Předmětem posuzování vlivů na životní prostředí podle zákona č. 100/2001 Sb., v platném znění (dále jen „zákon EIA“) je záměr „Pokračování těžby v lomu Mrač“ Č.J. 161777/2025/KUSK, kód záměru STC2730.

Podatel tímto podle § 8 odst. 3 zákona EIA v zákonem stanovené lhůtě 30 dnů, počítané ode dne zveřejnění informace o dokumentaci na úřední desce krajského úřadu, tj. do 9. 1. 2026, podává ke zveřejněné dokumentaci následující vyjádření.

.str. 27 hlukové studie

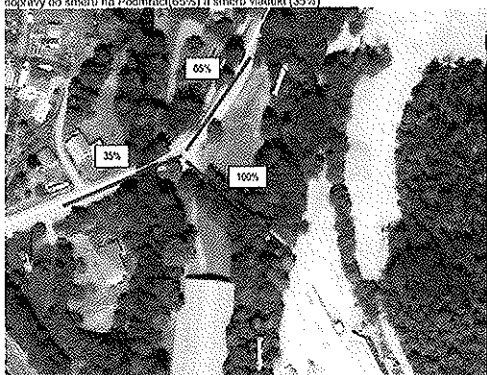
V hlukové studii nebyly jednoznačně specifikovány parametry protihlukových opatření - délka, výška, činitel pohltivosti α . Z uvedeného není jednoznačné a

přezkoumatelné s jakými parametry byla zpracována hluková studie a na základě jakých údajů bylo provedeno hlukové posouzení. Požadujeme navrhnout protihlukové stěny oboustranně pohltivé pro minimalizaci odrazů. Požadujeme v hlukové studii uvést hodnotu implicitního útlumu povrchu terénu G.

OBR.3a Vizualizace stavu – doprava Varianta I – stávající výjezd z areálu lomu + rozložení dopravy do směru na Podmračí (65%) a směru vlnutí (35%)

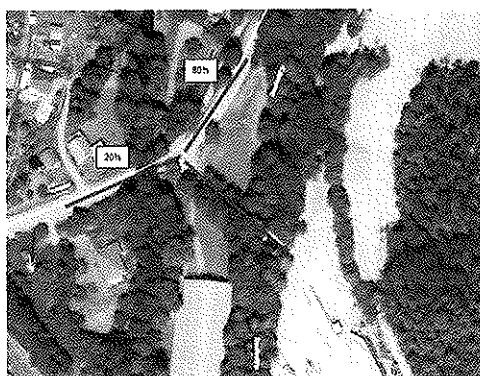
Oproti dokumentaci EIA předložené v roce 2024 došlo ke změnám v rozložení dopravy.

Požadujeme vysvětlení navýšení intenzity dopravy přes Mrač o 15%.

OBR.4 Vizualizace budoucího stavu – doprava Varianta II + rozložení dopravy

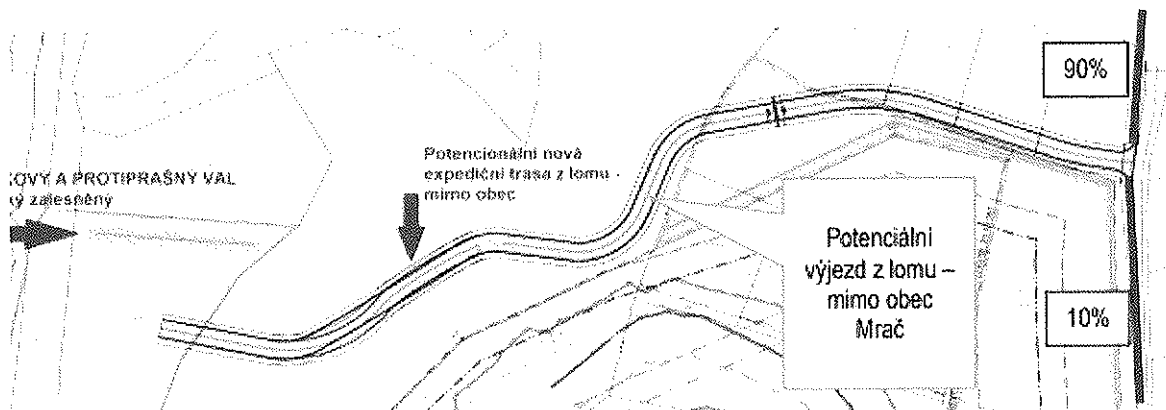
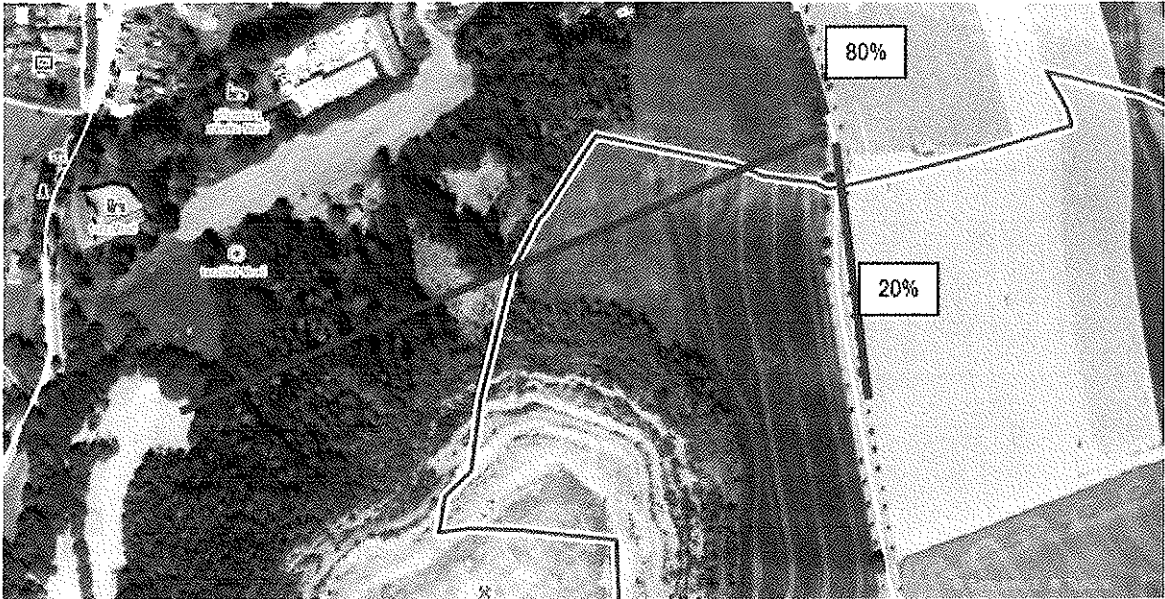
Požadujeme vysvětlení navýšení intenzity dopravy směrem na Žižňánky o 10%.
